I.dz. 00949/PIM/03/23/AP/2017-125

Dotyczy: Postępowanie o udzielenie zamówienia publicznego pn.: „Droga rowerowa wzdłuż ulic Wyszyńskiego, Estkowskiego, Wolnica, Solna” - postępowanie nr PIM/02/23/ZP5/2017-125.

Pytania nr 5 z dnia 24 lutego 2023 r.:

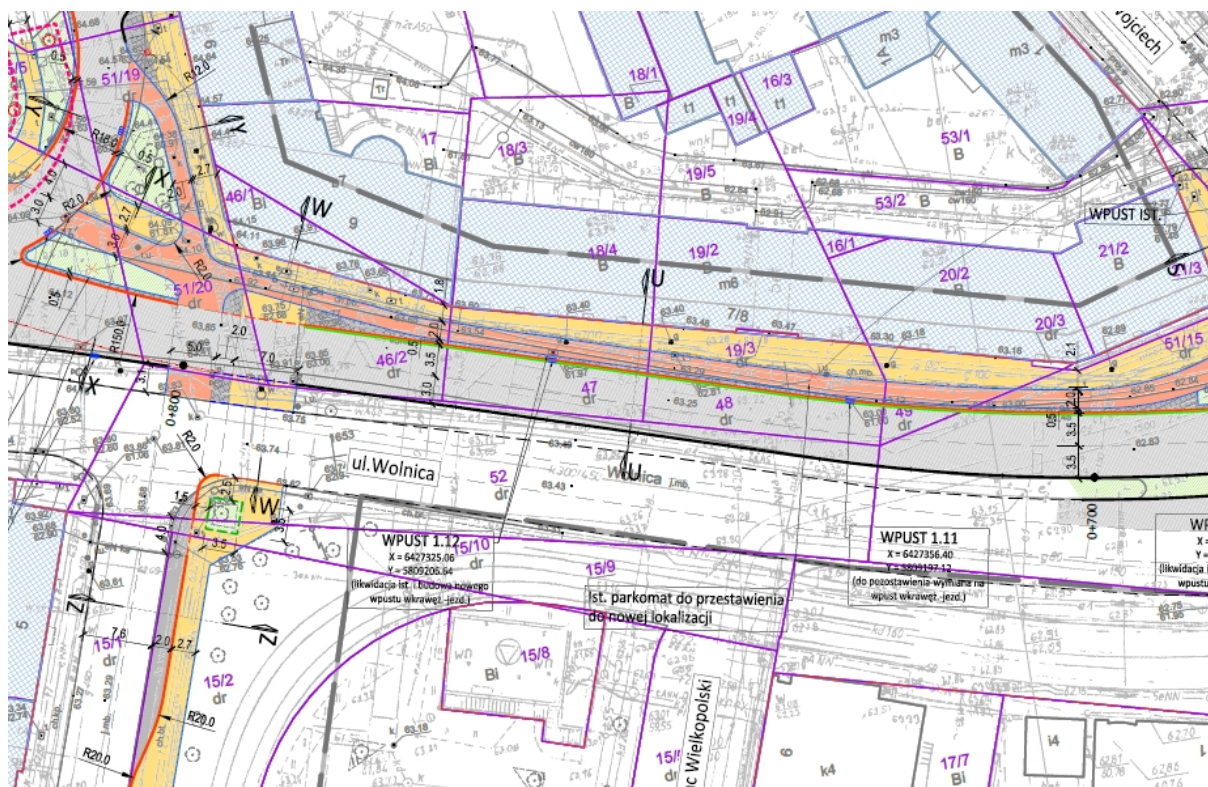
80. Prosimy o potwierdzenie, że uzyskanie pozwolenia konserwatora zabytków jest po stronie Zamawiającego.
81. Prosimy o wyjaśnienie rozbieżności pomiędzy przedmiarem robót dla cz.1 a projektem. W przedmiarze (dla cz.1) wskazano 5cm grubość podsypki pod częścią nawierzchni z kostki cegła:

68	X	Wykonanie nawierzchni z kostki betonowej brukowej typu CEGŁA 10x20cm gr. 8 cm w kolorze grafitowym (kostka niefazowana) na podsypce cementowo -piaskowej 1:4 gr. 3 cm	m ²	142,50
69	X	Wykonanie nawierzchni z kostki betonowej brukowej typu CEGŁA 10x20cm gr. 8 cm w kolorze grafitowym (kostka niefazowana) na podsypce cementowo -piaskowej 1:4 gr. min.5cm	m ²	88,00

W projekcie jednak zarówno dla miejsc postojowych jak i najazdów na wyniesione przejścia występuje grubość podsypki 3cm. Prosimy o jednoznaczne określenie grubości podsypki, którą należy wykonać dla konkretnych grup nawierzchni z kostki typu CEGŁA. Dotyczy cz. 1
